平潭综合实验区自然资源与生态环境局

新型绿色环保商品砂浆生产项目 建设工程规划许可证变更批前公示

新型绿色环保商品砂浆生产项目位于建筑产业现代化生产基地项目北侧。我局于2020年7月21日核发该项目建设工程规划许可证，编号为建字第350128202000051号。

现根据建设单位申请对1#厂房屋面设备间层高及立面进行变更调整，主要变更内容详见附后变更情况说明。变更后，容积率、建筑密度、绿地率不变，均符合用国有建设用地使用权出让合同等相关要求。

建筑原透视图

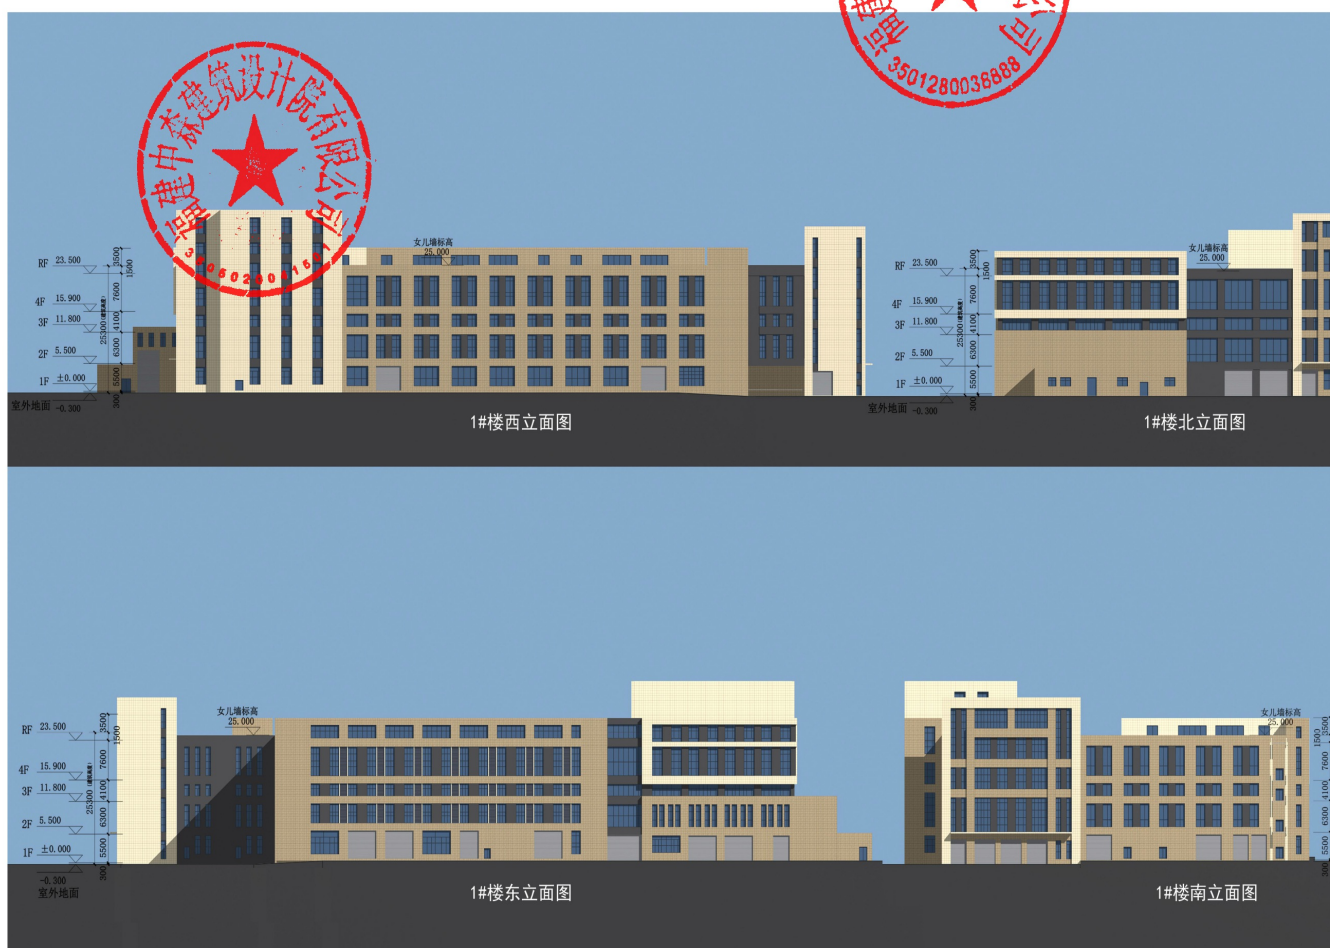
1. 因屋面设备间层高调整，屋面设备间外墙开窗相应调整加搞，具体效果详图中  区域
2. 根据立面效果，1#楼屋面局部女儿墙加高，外部维护增加开窗，具体效果详图中  区域。
3. 局部立面根据业主要求调整立面色彩及开窗尺寸，具体位置详  区域。
